Questions posées à la direction du Centre Nucléaire de Production d'Electricité de Saint-Alban / Saint-Maurice (Isère) en vue de la préparation de la prochaine réunion de la Commission Locale d'Information (CLI)

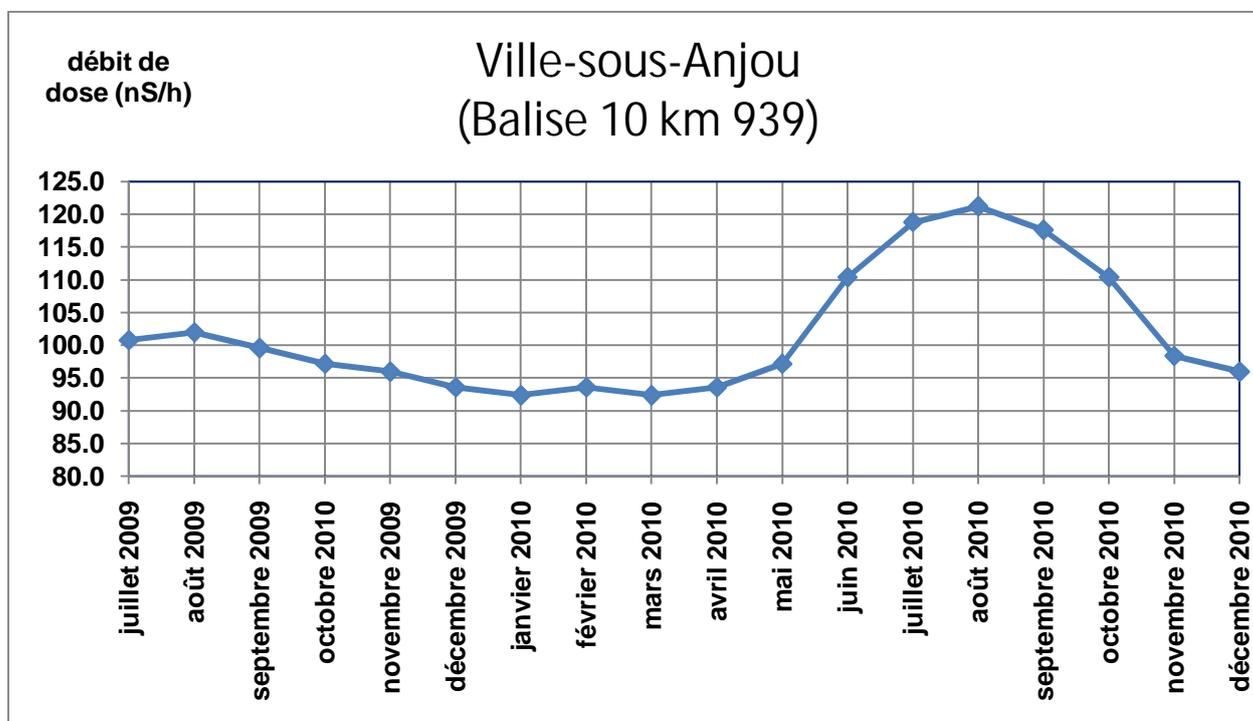
Bien que tous ces débits de dose soient assez faibles, nous constatons que les moyennes les plus basses sont sur Saint-Maurice-l'Exil et Saint-Pierre-de-Bœuf et les moyennes les plus hautes (environ 2 à 3 fois supérieures) sont sur Véranne, Pélussin et Vinzieux.

Avez-vous une explication à ce phénomène ?
